**Европейская экономическая комиссия****Комитет по внутреннему транспорту****Всемирный форум для согласования правил  
в области транспортных средств****169-я сессия**

**Соглашение 1958 года – Рассмотрение проектов поправок  
к существующим правилам, представленных GRRF****Предложение по дополнению 21 к поправкам серии 01  
к Правилам № 54 (шины для транспортных средств  
неиндивидуального пользования и их прицепов)****Представлено Рабочей группой по вопросам торможения  
и ходовой части\***

## Дополнение 21 к поправкам серии 01 к Правилам № 54 (шины для транспортных средств неиндивидуального пользования и их прицепов)

Приложение 3, рис. изменить следующим образом:

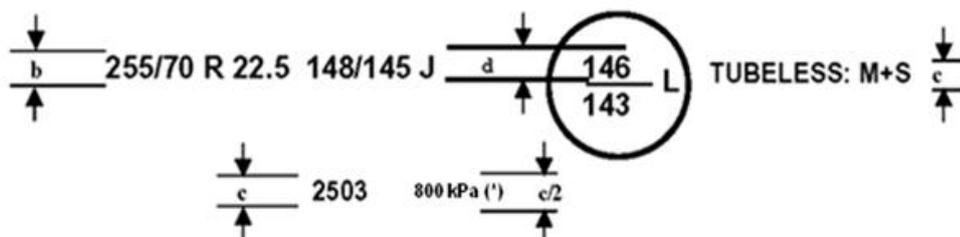
Приложение 3 изменить следующим образом:

(\*) В случае шин, впервые официально утвержденных по типу до 1 января 2018 года, вместо кПа можно использовать маркировку PSI».
